Van	Doorkiesnummer	E-mail
Onderwerp	Registratienummer	Datum
Reflectie op reviews Markermeerdijken	18.0264164	18 september 2018

Tijdens de behandeling op 5 september jl. van het Projectplan Waterwet Markermeerdijken inclusief bijbehorende stukken in de Commissie Water en Wegen van HHNK, heeft de portefeuillehouder een reflectie op de review toegezegd. Deze memo geeft bedoelde reflectie.

I: Uitwerking Molensloot

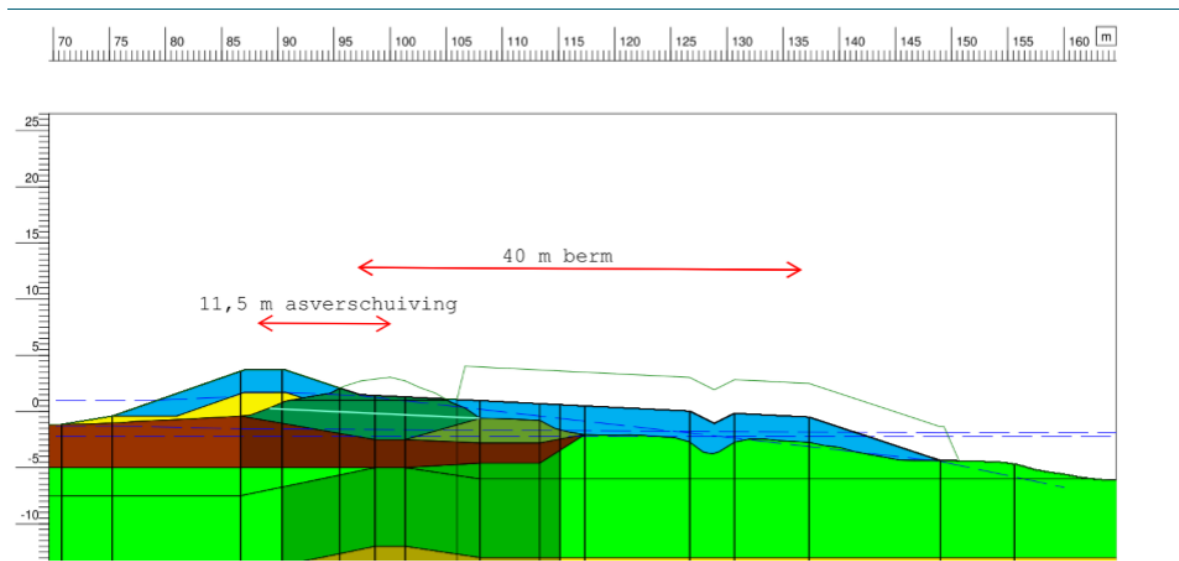
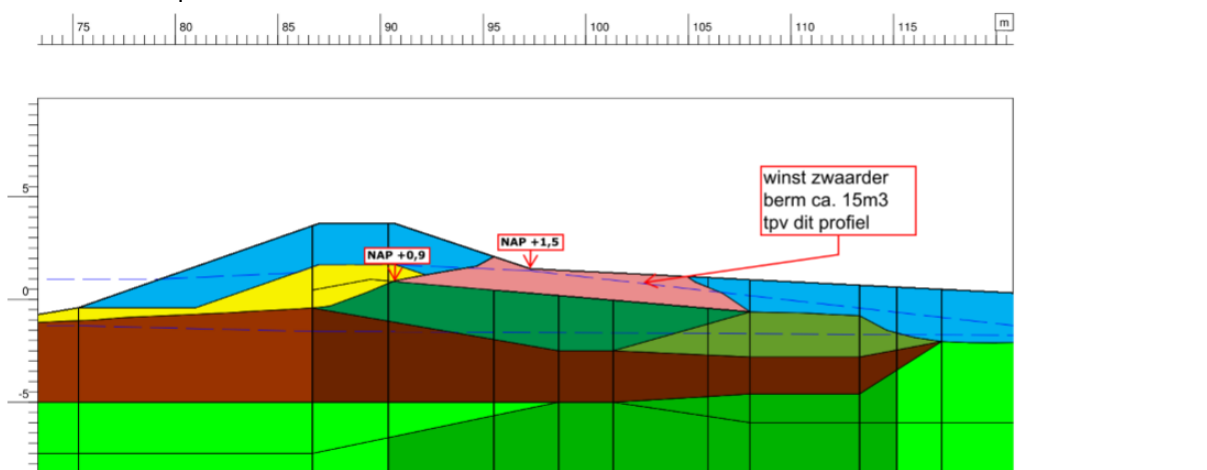
De Alliantie heeft de door de Commissie aangereikte innovatieve oplossing van een 'sloot in berm' doorgerekend. Deze berekeningen tonen aan dat een sloot in de berm wel enig effect op de omvang van de buitenwaartse as-verplaatsing heeft, maar dat het bestaande dijklichaam, wat plaats en vorm betreft, niet behouden blijft (wordt afgegraven). Zie bijlage I voor de uitwerking.

De in bijlage I opgenomen uitwerking (sloot in berm) is beoordeeld door de Commissie. De Commissie vond geen aanleiding om te twifelen aan de conclusies van de berekeningen. De Commissie geeft eveneens aan, dat nu is gebleken dat de Molensloot geen cultuurhistorische waarde heeft, een buitenwaartse as-verschuiving voor de hand ligt.

Het doel van deze berekening is om te onderzoeken of de negatieve effecten ten aanzien van het afgraven van de dijk geminimaliseerd kunnen worden. Het toepassen van een hogere en verzwaarde berm zorgt ervoor dat de asverschuiwing wordt verminderd, maar ook in dit geval is afgraven van de kruin van de dijk noodzakelijk. Met deze aanvullende maatregel worden de negatieve effecten niet minder, dus de maatregel is niet effectief.

II: Uitwerking variant Oeverdijk (deels) op voorland of tegen bestaande dijk

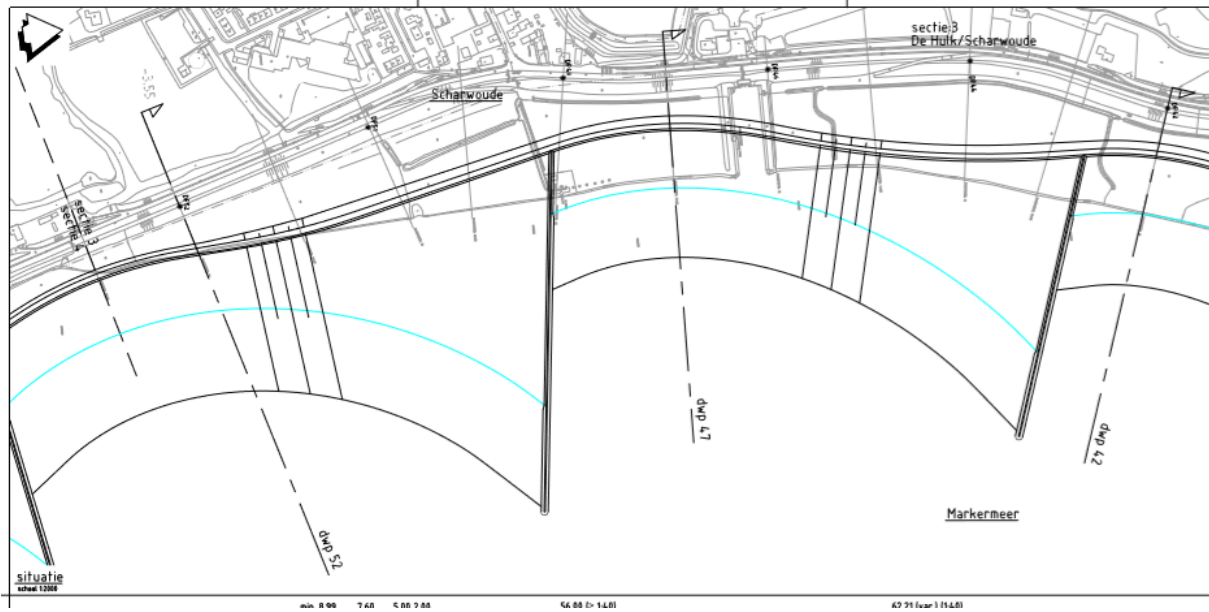
Naar aanleiding van de uitkomsten heeft de Alliantie punt 3 als minst ingrijpende variant uitgewerkt in een dwarsdoorsnede (zie bijlage II voor de uitwerking).

Deze variant levert geen zichtbaar beter plan op: het directe contact met het water gaat in deze variant eveneens verloren en de oeverdijk zelf wordt niet kleiner. Daarnaast zijn meer strekdammen nodig en biedt deze variant vanuit het perspectief van de natuur minder kansen.
